# 道路台帳付図

鳥取県

路線コード  
15-181  
路線名  
一般国道 181号

①  
変更位置  
日野郡日野町三谷  
変更理由  
橋梁補修工事(三谷尻橋)

路線コード  
22-311  
路線名  
一般県道 板井原濁谷線

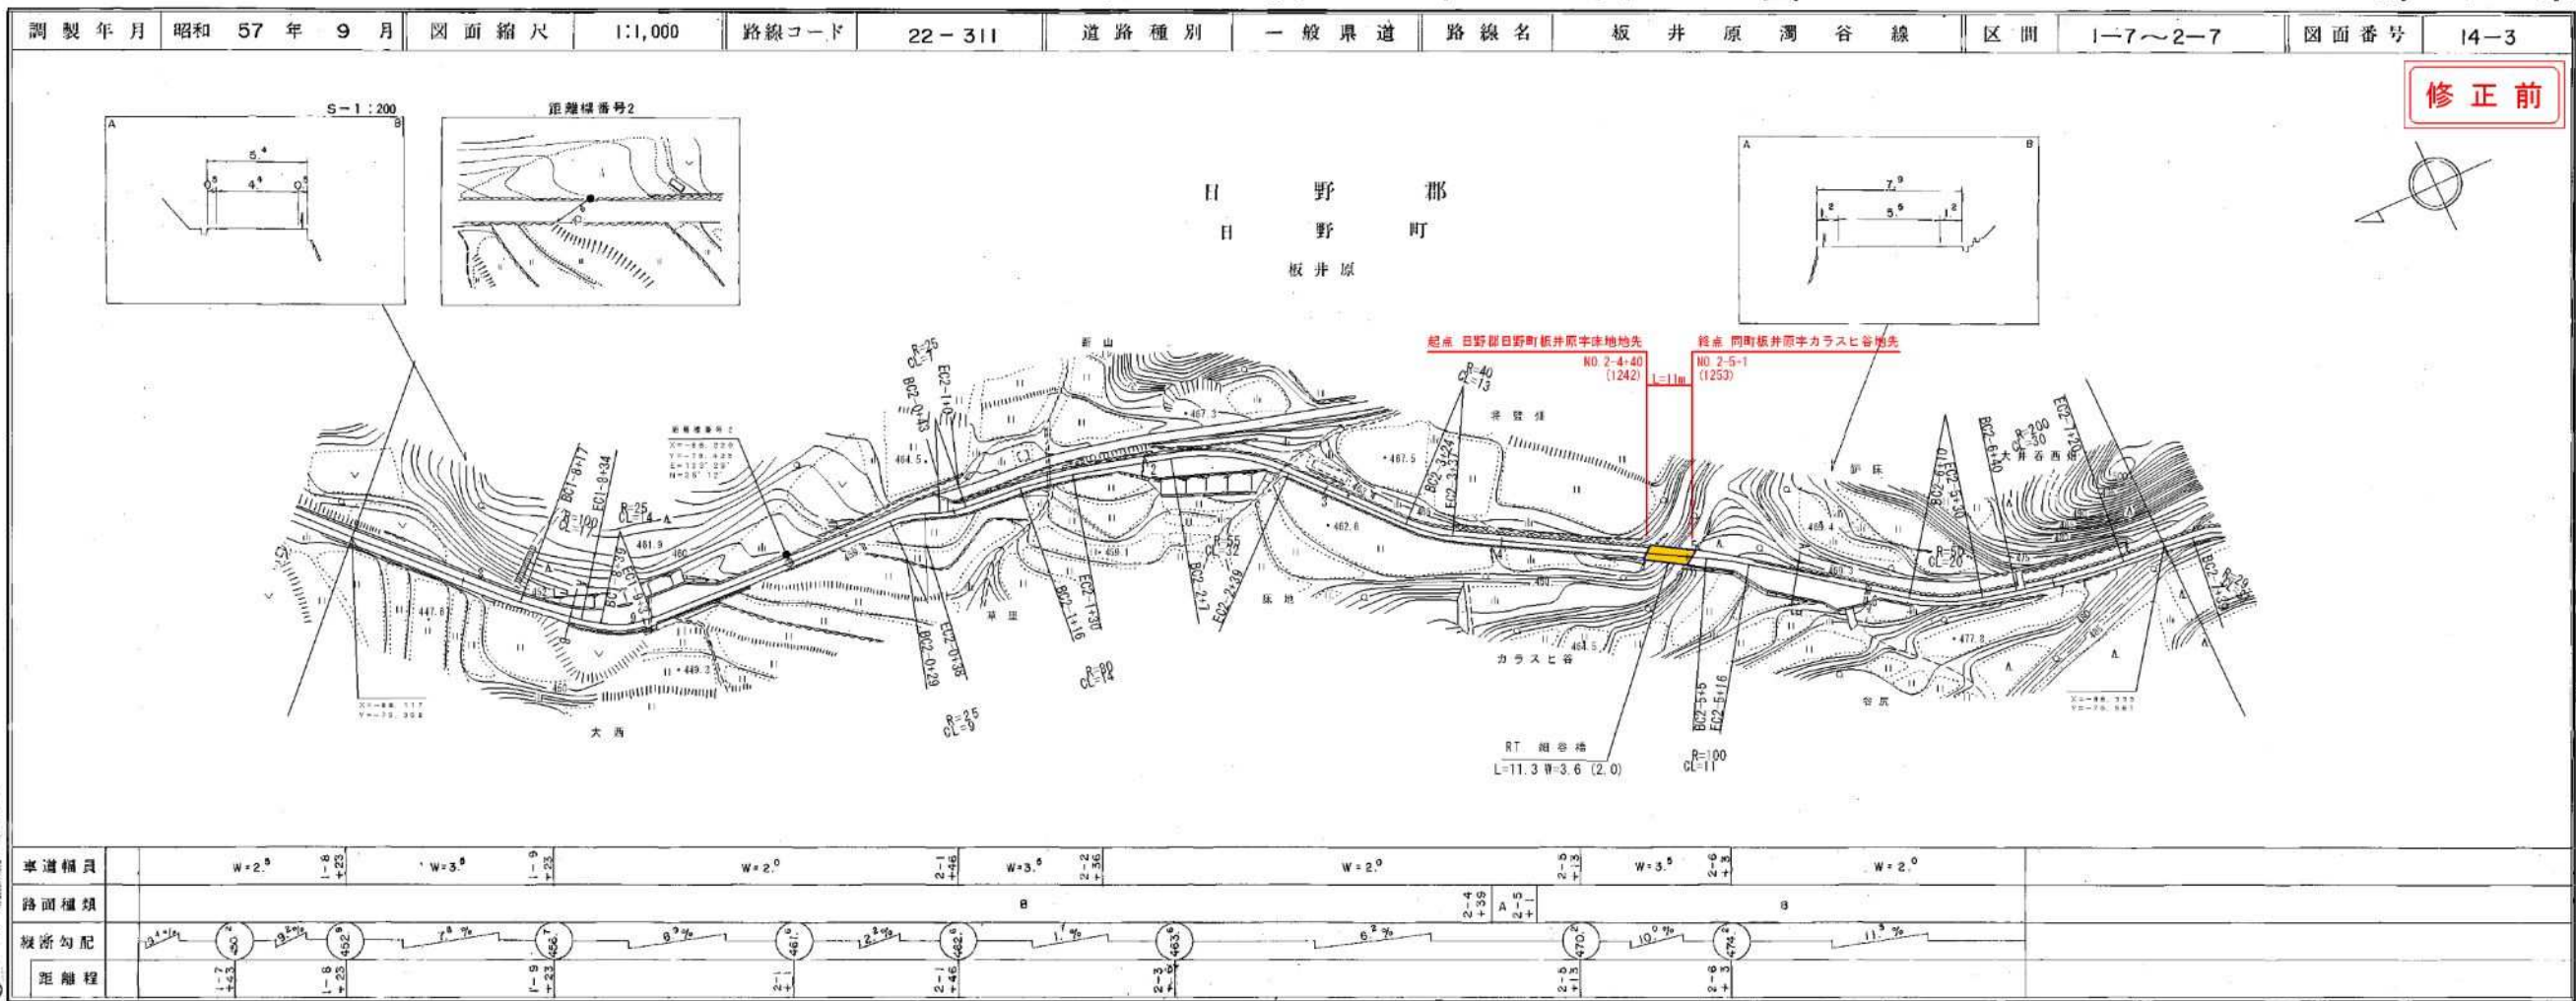
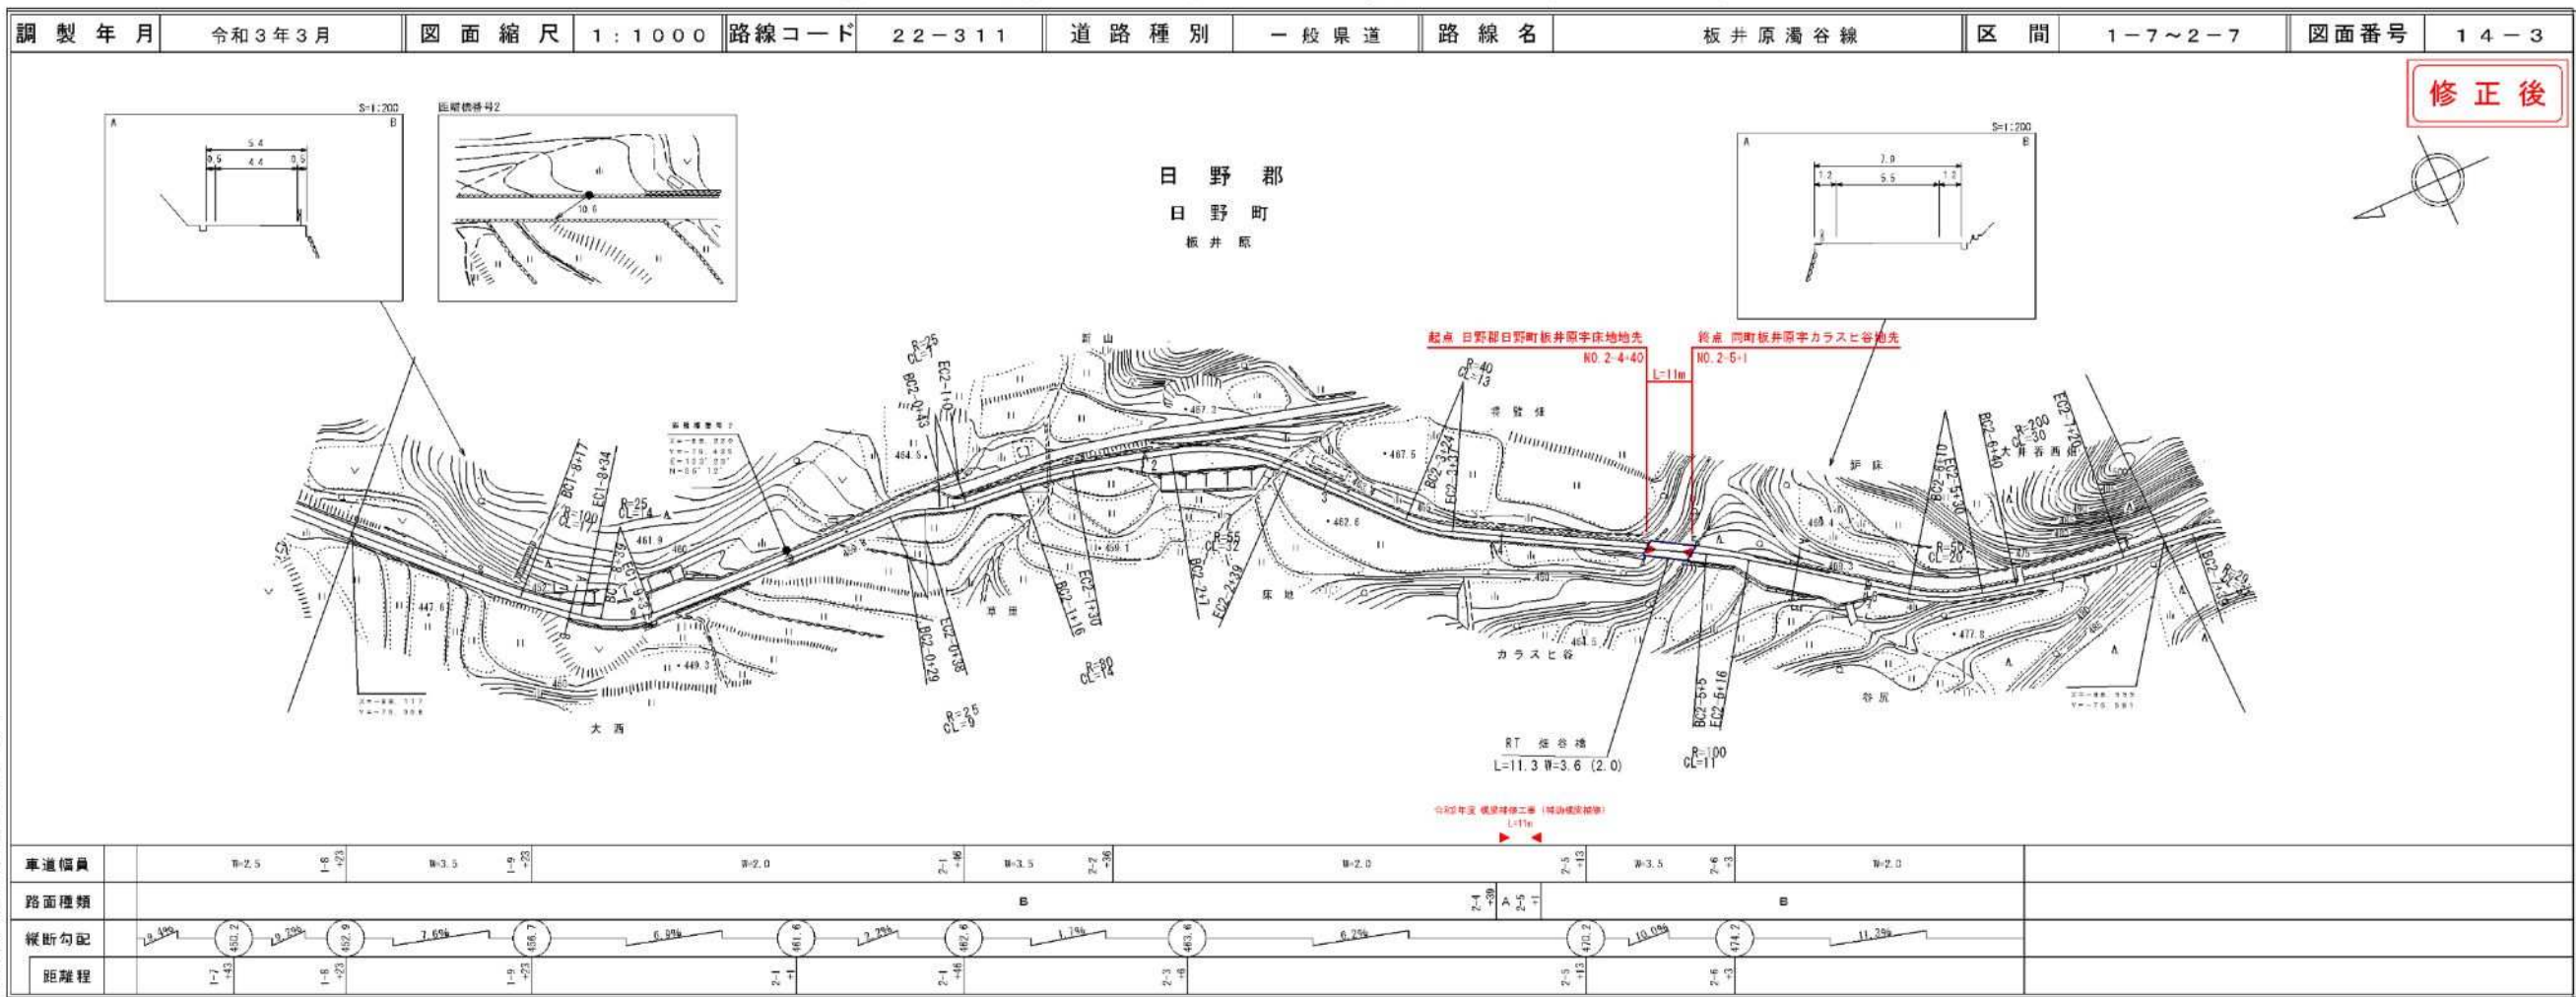
⑪  
変更位置  
日野郡日野町板井原  
変更理由  
橋梁補修工事(補助橋梁補修)  
(畑谷橋)
